| <b>STAVBA: Bytový dům Nováčkova 38, Brno</b>   |  | <b>ZL 08</b>   |
| <b>NÁVRH NA OCENĚNÍ ZMĚNY</b><br><b>Základy a zvláštní zakládání</b>   |  | <b>NÁVRH NA OZNÁMENÍ Č.: 8</b><br><b>PŘÍKAZ KE ZMĚNĚ Č.:</b> |

Stavba: **19/328\_ZL Bytový dům Nováčkova 38 - změnové listy**

Objekt: **ZL 08 Změnový list 8 - Chybějící mikropilota**

| NÁZEV VÝKRESU:      | PŮDORYS 4.NP                                       | MĚŘÍTKO:                                     | 650 VÝŠKESU<br>1:50 |

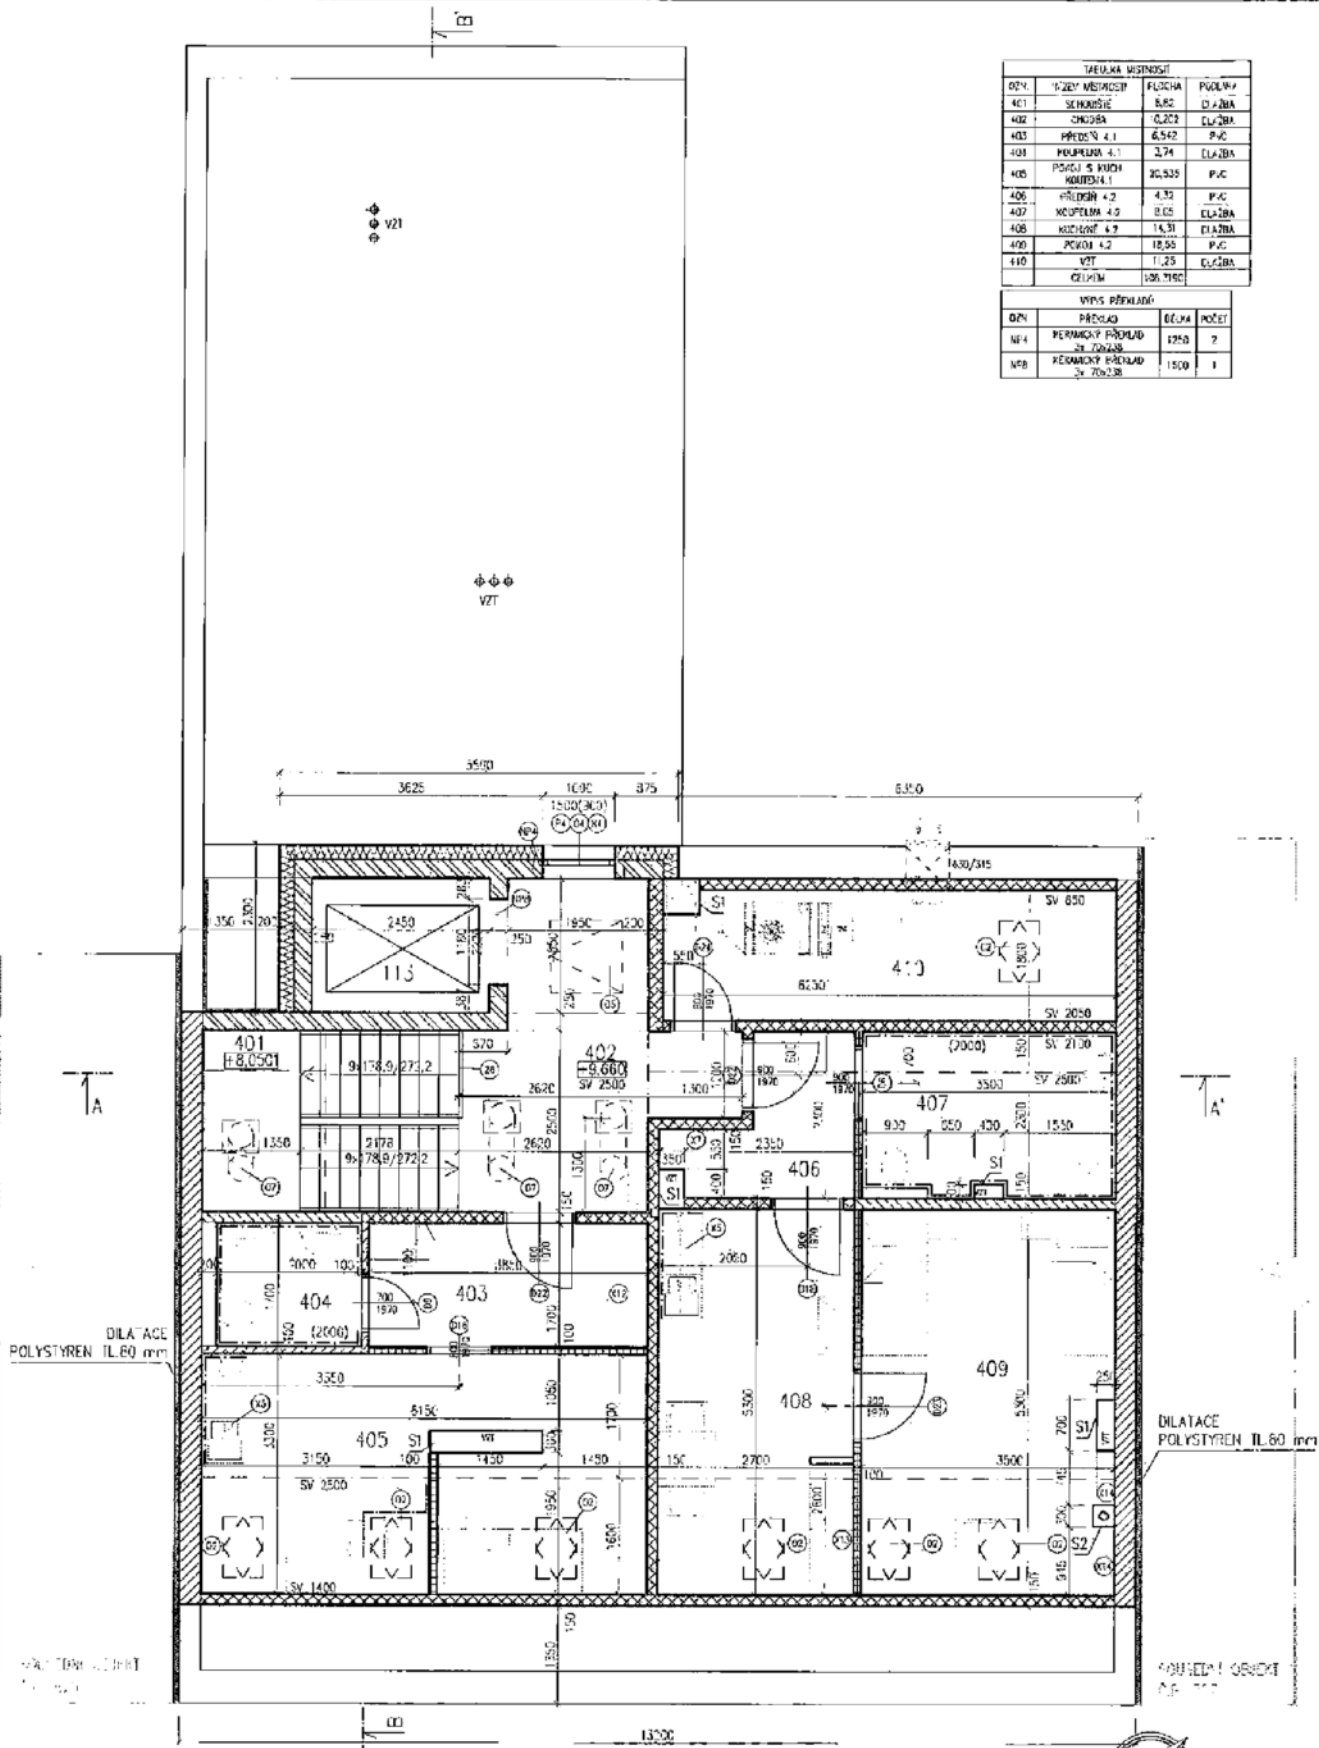
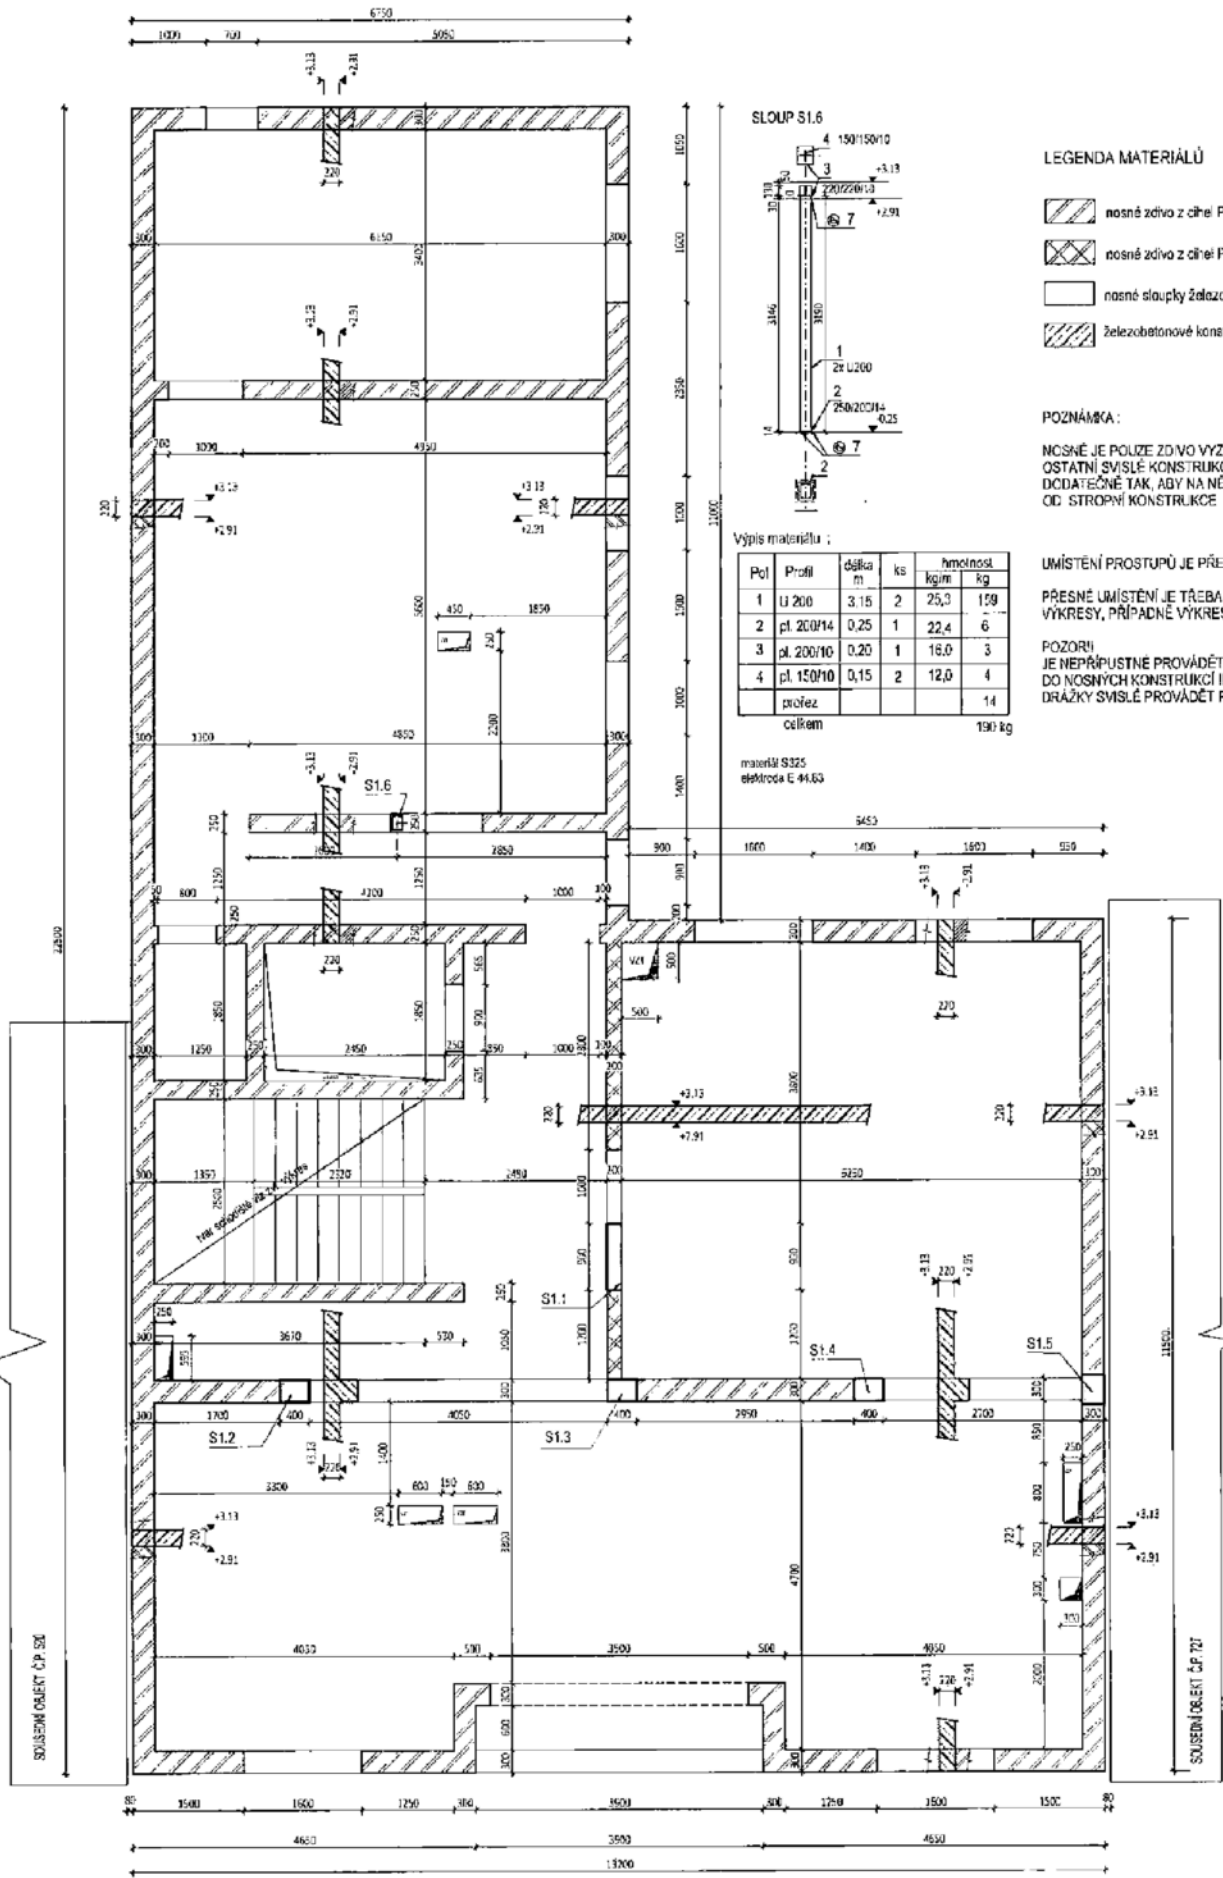
| <ul style="list-style-type: none"><li>• Dne 10.9.2019 byl zjištěn a oznámen rozpor mezi PD a VV. Ve VV nejsou uvedené nosné překlady NP5, NP6, NP7, NP8 a sloup S 1.6.</li><li>• Výše uvedené nosné prvky svislých nosných konstrukcí jsou zakresleny v PD – ASŘ, ale nejsou zohledněny v oceněném VV. Jedná se o keramické překlady, Železobetonové překlady, ocelové překlady a ocelový sloup S 1.6.</li></ul> |  |   |
